## **Thun / Frutigenstrasse**

### **Neubau Dreifachturnhalle für Sekundarschulstufe II**

#### **Jurybericht**

Bern, 7. Mai 2009

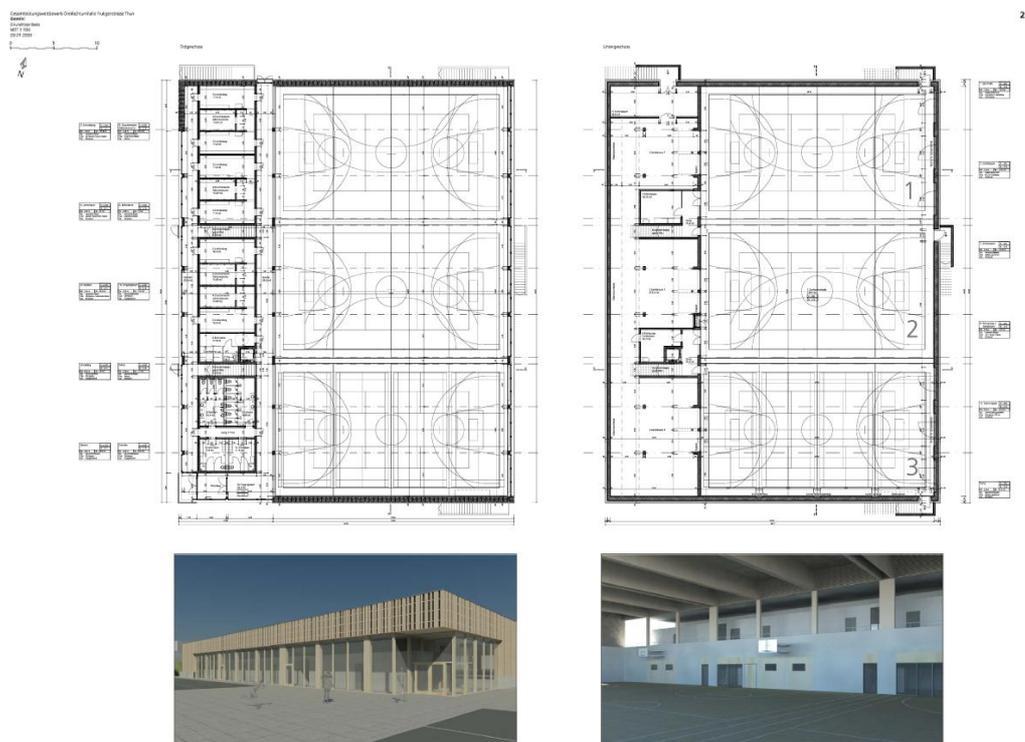
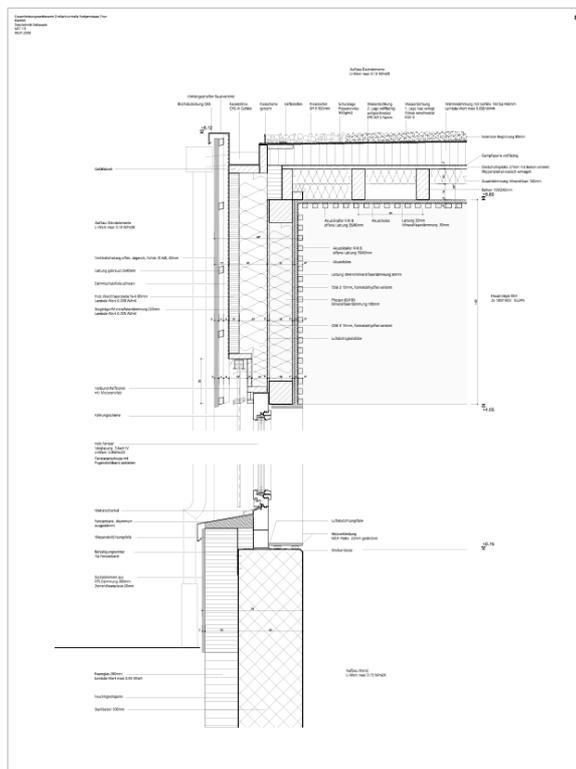
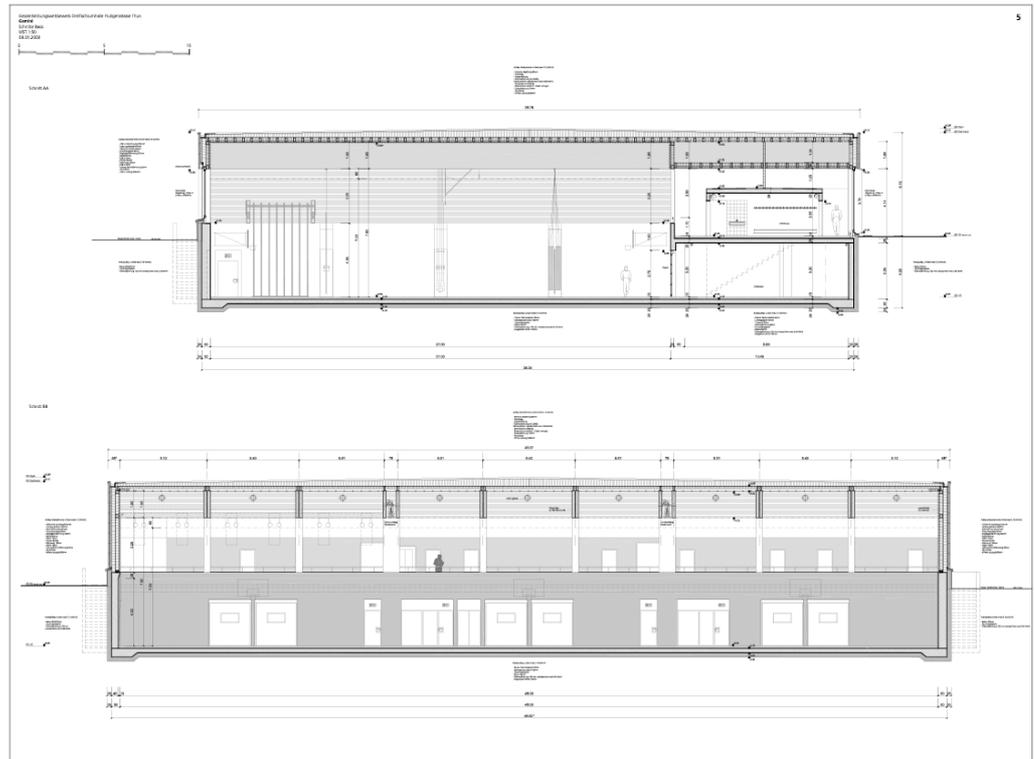
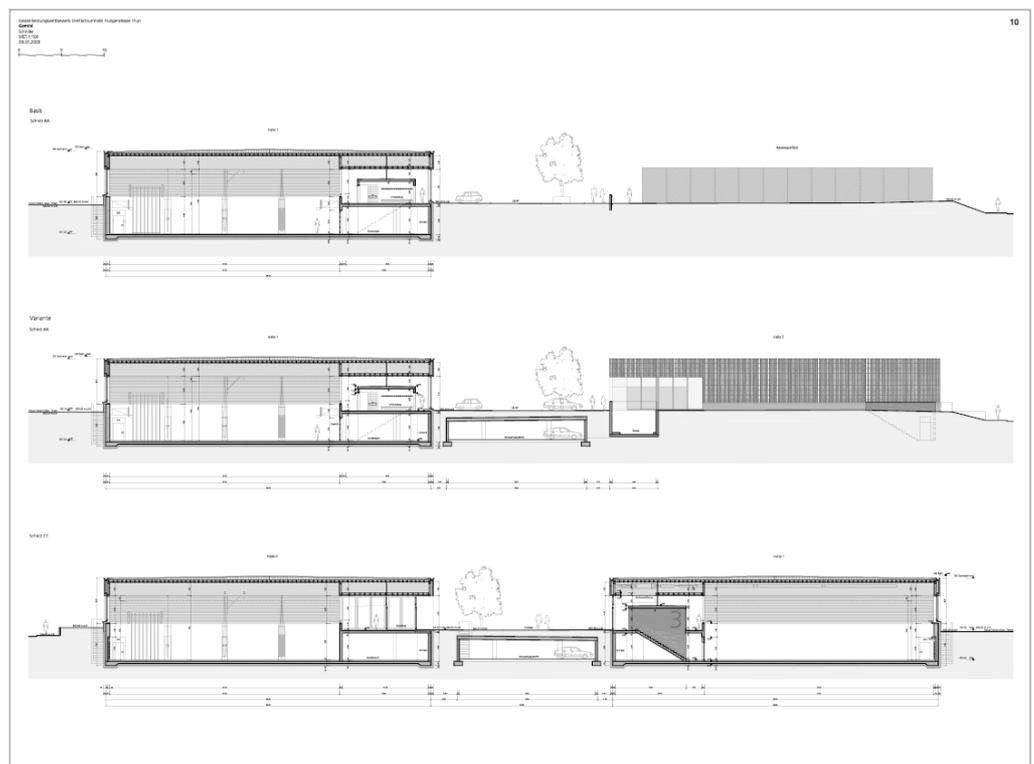
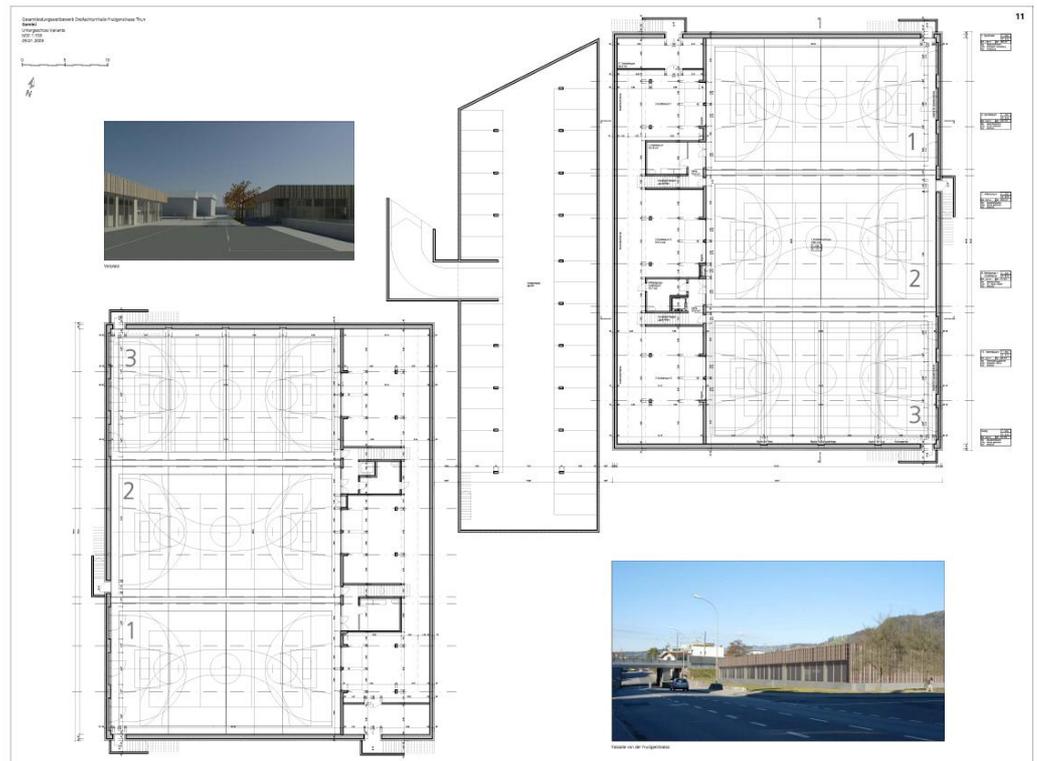
Die Verfasser schlagen zwei zueinander parallel gesetzte Baukörper vor, die sich an der südlichen Bebauung orientieren. Die Volumen treten in ihrer horizontalen und vertikalen Ausdehnung angenehm ruhig und diskret in Erscheinung. Die Etappe 1 ist ostseitig vorgesehen, was zur Folge hat, dass die Aussensportplätze auf die stark befahrene Frutigenstrasse ausgerichtet sind.

Die Fassadengestaltung mit sägeroher, offener Fichtenschalung ist interessant. Nicht zu überzeugen vermag das Schaufenster mit Blick auf die Autoparkierung. Als Belichtung des dahinterliegenden schmalen Gangs scheint es überdimensioniert und in keinem Verhältnis zu den kleineren Hallenfenstern.

Die Platzverhältnisse der internen Erschliessung sind eng, der zusätzliche Raum zwischen Haustechnik und Garderobenkubus ist unverständlich. Die Materialisierung der Hallen mit dem Betonsockel und den Holzlamellen im oberen Bereich ist gut vorstellbar und sauber detailliert, der Raum wirkt aber durch den dominanten Stützenraster und die unterschiedlichen Wandöffnungen eher unruhig. Die generelle Material- und Farbwahl im Innenbereich ist noch nicht schlüssig.

Die räumliche Abfolge von Vorplatz, Windfang und Schmutzgang ist aufgrund der Breitenverhältnisse der Aufgabe nicht angemessen. Die Verbindung zur Halle wird mit einem rollstuhlgängigen Lift hergestellt.

Die Hallen werden über periphere Zugänge erschlossen. Die Lage der Zugänge zum Geräteraum hinter den Handballtoren erweist sich als ungünstig. Die Schrankanordnung an der Geräteraumrückwand führt zu weiten Wegen.

Die Platzierung des Lehrerarbeitsraumes ohne natürliche Belichtung im 1. UG ist in der vorgeschlagenen Form nicht erwünscht. Die Anordnung der Haustechnik- und Putzräume ist gut gelöst. Durch die beschränkte Grösse des Lifts ergeben sich für Materialanlieferungen Zugangsprobleme.

Die Turnhalle wird hauptsächlich während des Schulbetriebs benutzt. Im vorliegenden Projekt fehlt eine klare Tageslichtstrategie. Den Betriebszeiten wird nicht Rechnung getragen. Im Gegensatz zum sehr gross verglasten Korridorbereich ist die Verglasung der Sporthalle reduziert.

Die Tragsysteme im Grundriss und Querschnitt, die Lagerungsbedingungen und die Anordnung der Bauteile sind erst nach einigem Suchen verständlich. Unverständlich ist, dass die Dachkonstruktion in der Nutzungsvereinbarung und der Projektbasis nicht beschrieben wird. Ebenso fehlen sämtliche Angaben und normativen Verweisungen zum Werkstoff Holz.

Die Gesamtstabilität ist garantiert und die Horizontalkräfte werden über die Betonkonstruktion abgetragen. Die hohen BSH Träger können bei den Auflagern durch die (etwas massive) Ausblockung gut stabilisiert werden. Weitere Stabilisierungsmassnahmen (Lastumkehrung, Druck auf der Unterseite beim Innenaufleger) könnten, falls erforderlich, ohne Weiteres eingebaut werden. Für die Biegeträger wäre BSH der höheren Festigkeitsklasse, z.B. GL28 kombiniert, zu wählen. Ob die Stützen auch in BSH ausgeführt werden, ist nirgends ersichtlich.

Die Nutzungsanforderung an die Dachkonstruktion ist nicht angegeben und es gibt keine Angaben zur Gebrauchstauglichkeit. Auf Grund des günstigen statischen Systems sollten die Durchbiegungen aber nicht kritisch sein.

Die Dokumentation der Gebäudetechnik entspricht nicht den Vorgaben im Wettbewerb. Die Konzepte sind praktisch nur verbal beschrieben und damit ist die Umsetzung in die Planung nur bedingt nachvollziehbar. Das Installationskonzept beruht auf an der Decke über den Garderoben aufgehängten Lüftungsgeräten und einem Haustechnikraum im Untergeschoss. Die Zugänglichkeit zu den Lüftungsgeräten über dem Garderobenbereich ist stark eingeschränkt und die Wartung daher schwierig. Die Luftverteilung der Hallenlüftung erfolgt an der Hallendecke. Die Leitungsführung der übrigen HLKSE Installationen ist unklar. Die vorgeschlagene Mischlüftung mittels Drallausslässe hat eine eingeschränkte Lüftungseffizienz und ist für Turnhallen nicht optimal. Die Aufteilung der drei Hallenteile und der drei Garderobenbereiche auf insgesamt sechs Anlagen hat das Potenzial grosser Flexibilität, wobei unklar ist, ob diese auch installationstechnisch umgesetzt wird. Die Wärme in der Halle wird über die Lüftung, in den übrigen Räumen über Heizkörper abgegeben. Die fehlende Möglichkeit eines Umluftbetriebs in der Heizphase der Hallen führt zu einem erhöhten Energiebedarf und ist ineffizient. Die Wärmeversorgung sowohl für die Heizung wie auch für die Warmwassernachwärmung erfolgt über die Fernleitung ab der Wärmeerzeugung des Gymnasiums. Für die Vorwärmung des Warmwassers ist eine Wärmerückgewinnung aus dem Duschabwasser mittel Wärmepumpe vorgesehen. Diese deckt einen Anteil des Energiebedarfs für die Warmwassererzeugung, verbraucht jedoch Elektrizität und ist unterhaltsintensiv.

Eine natürliche Lüftung der Turnhallen ist nicht möglich. Das Einhalten des Raumklimas im Sommer in der Turnhalle wurde nicht nachgewiesen. Allerdings wird der Eingangskorridor mit seiner hohen Verglasung bei Sonneneinstrahlung überhitzt. Dieser Korridor ist sehr gut natürlich belichtet, während die Turnhalle mit nur einseitiger Verglasung keine optimale Tageslichtnutzung aufweist.

Der Minergie-P Nachweis wurde eingereicht. Der Energiebedarf durch die fehlende Umluftmöglichkeit der Hallenlüftungen im Heizbetrieb ist nicht berücksichtigt.

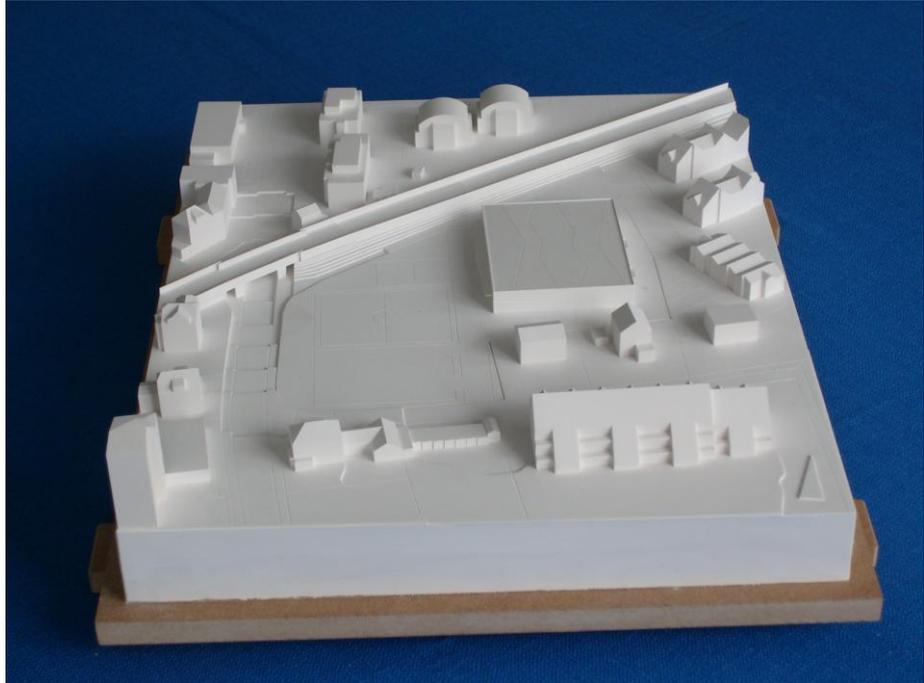
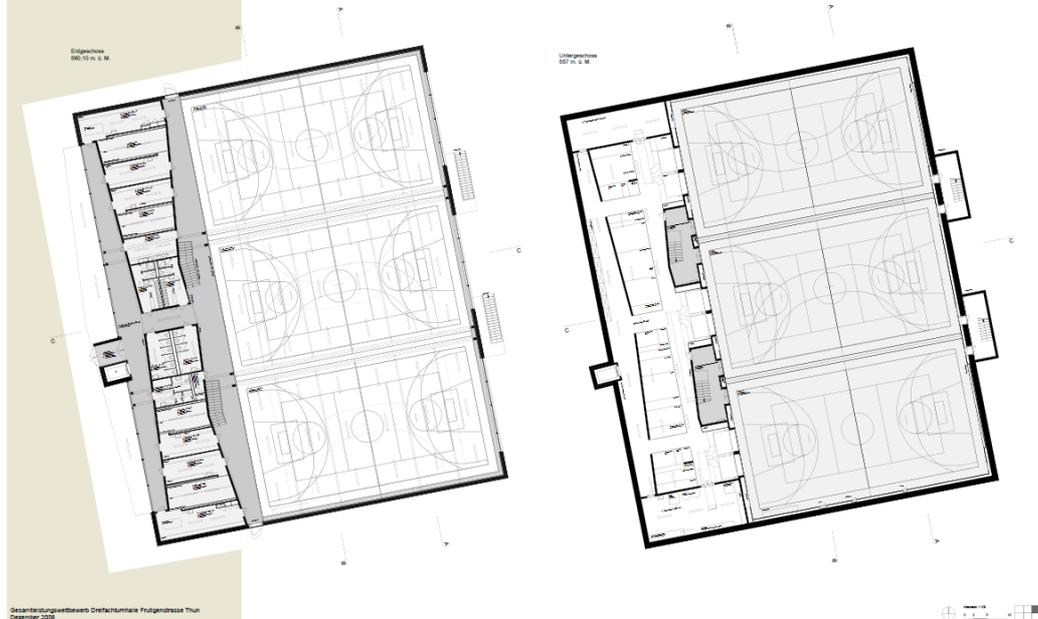
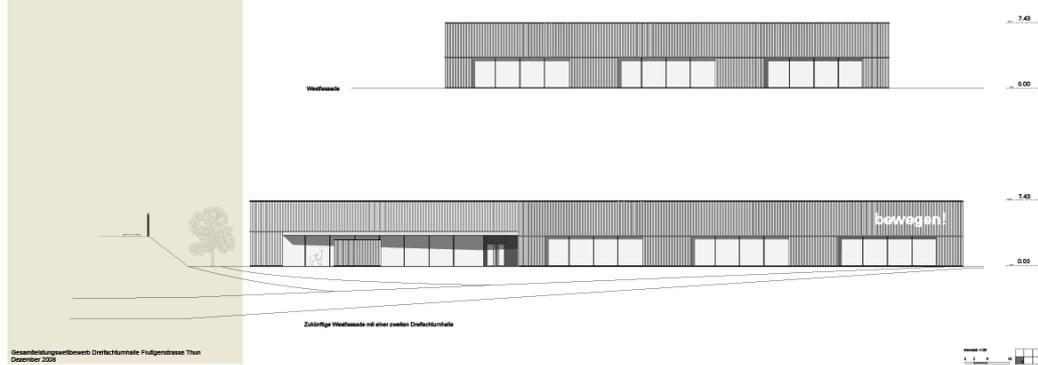
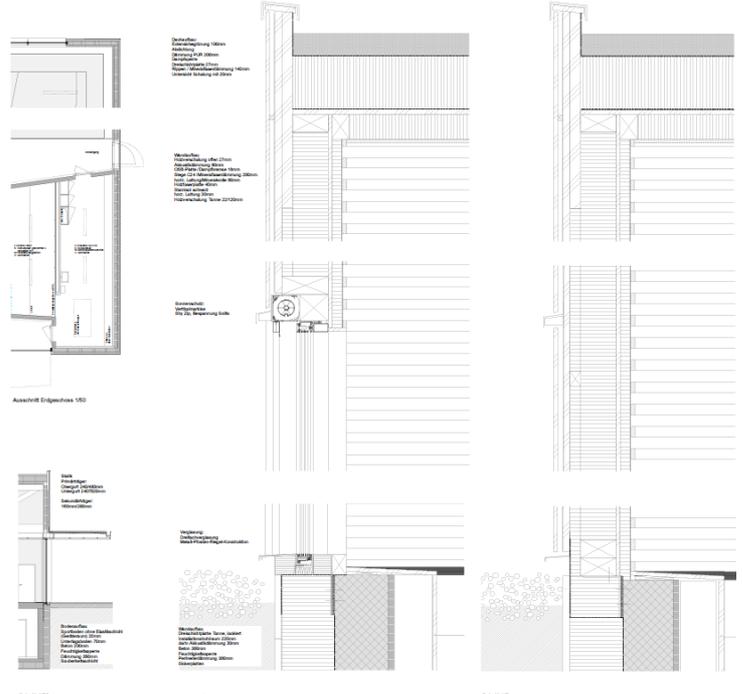
Die Verfasser schlagen zwei parallel gesetzte Baukörper vor, wobei die Etappe 1 ostseitig, längs zur Frutigenstrasse, vorgesehen ist. Dies hat zur Folge, dass die Aussensportplätze zur Autoparkierung und der stark befahrenen Frutigenstrasse orientiert sind.

Die Baukörper sind vergleichsweise gross, es ergibt sich dadurch ein eher schmaler Durchgang zu den Hauptzugängen. Die Lage der Einstellhallenrampe in Etappe 2 verschlechtert die Situation zusätzlich. Die Gestaltung dieses Zugangsbereichs in beiden Etappen ist nicht ausformuliert und nur schemenhaft dargestellt.

Nach dem Eintritt in die Halle über den aussenliegenden Windfang findet man sich in einem engen Gang wieder, ein Vorbereich fehlt. Die Garderoben sind gut auffindbar.

Die Fensteröffnungen der Halle erzeugen eine ungenügende Belichtung. Es ist mit einer durch Kunstlicht geprägten Stimmung zu rechnen. Die bewegte Garderobenwand aus Beton ist ein schönes Element, dessen Wirkung wird aber durch die gewählte unruhige Materialisierung und Farbgebung der anderen Wände und der Tragkonstruktion stark beeinträchtigt. Die Assoziation des Netzes unterhalb der Träger zum Sport wirkt gesucht.

Die Halle verfügt über einen grosszügig gedeckten Vorplatzbereich. Schwer verständlich ist die Anordnung des Windfangs, welcher bis zur Vordachkante aus dem Gebäude hervorsteht und damit die Funktionalität der Vorplatzüberdachung in Frage stellt. Die Platzierung des Lifts im Bereich des Windfangs führt zu einer eher abweisenden Eingangsgeste. Die Eingangsverhältnisse sind beengend. Die konische Ausführung des Korridorbereichs erzeugt gute innenräumliche Qualitäten.

Die Hallen werden über periphere Zugänge erschlossen. Die Stellung der Zugänge zum Geräteraum mittig hinter den Handballtoren erweist sich während des Turnbetriebs als ungünstig. Die Schrankenordnung an der Geräteraumrückwand ergibt weite Wege. Die innere Trennwand im Geräteraum schränkt die Flexibilität in den Lagern der Sportgeräte ungünstig ein. Die Anordnung der Haustechnik- und Putzräume ist gut gelöst.

Das Haupttragwerk beruht auf tragenden Seitenwänden und zwei doppelten Fachwerken, was eine problemlose und optimale Integration der Trennwände zulässt. Die Fachwerke sind als Zweifeldträger mit unterschiedlichen Spannweiten ausgebildet. Die etwas ungünstigen Spannweitenverhältnisse führen zu relativ hohen Hebelkräften in den Auflagern. Die Ausfachung des Fachwerks ist nicht gelungen und in der kurzen Spannweite nicht symmetrisch angeordnet. Die geringe Anzahl Fachwerkstäbe ergibt zwar wenige Fachwerkknoten, führt aber zu flachen Diagonalen. Dadurch ergeben sich ungünstige geometrische Bedingungen und eine zu hinterfragende Hierarchie für das dazwischen gehängte Quertragsystem und die darüber liegenden Hohlkasten. Die grossen Einzugsflächen und Spannweiten führen zu grossen Schnittkräften und Querschnitten, was die Leichtigkeit und die Transparenz des Haupttragsystems zerstört.

Die doppelt ausgeführten Fachwerke können gut gelagert werden und es lässt sich eine gute Gesamtstabilität erzielen. Die Stabilisierung der unteren Fachwerkgurte ist zu kontrollieren.

Die gewählten Materialeigenschaften sind für die grossen Spannweiten von Haupt- und Nebentragsystem und die entsprechend hohen Schnittkräfte nicht geeignet. Die Anforderungen an die Gebrauchstauglichkeit sind für den als Durchlaufsystem ausgeführten Fachwerkträger unproblematisch. Für die Nebentragsysteme (Sparrenpfetten und Rippenplatten) sind die Anforderungen allerdings zu wenig streng und müssten korrigiert werden.

Die Gebäudetechnik ist nicht durchgängig dokumentiert, jedoch sind die Konzepte ersichtlich. Das Installationskonzept beruht auf einer grossen Lüftungszentrale über dem Garderobenbereich, die durch die Statik der Fachwerkträger und einen Haustechnikraum im Untergeschoss unterteilt wird. Die Zugänglichkeit zur Zentrale über dem Garderobenbereich ist eingeschränkt (Auszugstreppe) und der Unterhalt der Geräte erschwert. Die Horizontalverteilung der Haustechnik (inkl. Elektro) erfolgt hauptsächlich innerhalb dieser Zentrale und bietet damit eine gute Flexibilität für die Versorgung der darunter liegenden Räume. Die vorgeschlagene Quelllüftung mit Induktion im Heizbetrieb hat eine gute Lüftungseffizienz. Die Aufteilung der drei Hallenteile auf drei Lüftungsgeräte bietet hohe Flexibilität im Betrieb. Die Wärme in der Halle wird über die Lüftung, in den übrigen Räumen über Heizkörper abgegeben. Die Wärmeversorgung sowohl für die Warmwasserbereitung wie auch für die Heizung erfolgt ausschliesslich über die Fernleitung ab der Wärmeerzeugung des Gymnasiums.

Der Minergie-P Nachweis wurde eingereicht. Allerdings bestehen Widersprüche zwischen den geplanten Anlagen und den in der Minergie-P Berechnung ausgewiesenen Werten.

Für den Umgebungsunterhalt bedeutet die Wahl, den Parkplatz als Mergelbelag auszuführen, einen vergleichsweise hohen Aufwand. Der Warenzugang ins UG erfolgt ausschliesslich über den Lift, was für sperrige Lieferungen problematisch ist. Die Möglichkeit einer Revisionsöffnung zur Technikzentrale ist in den Plänen nicht dargestellt.
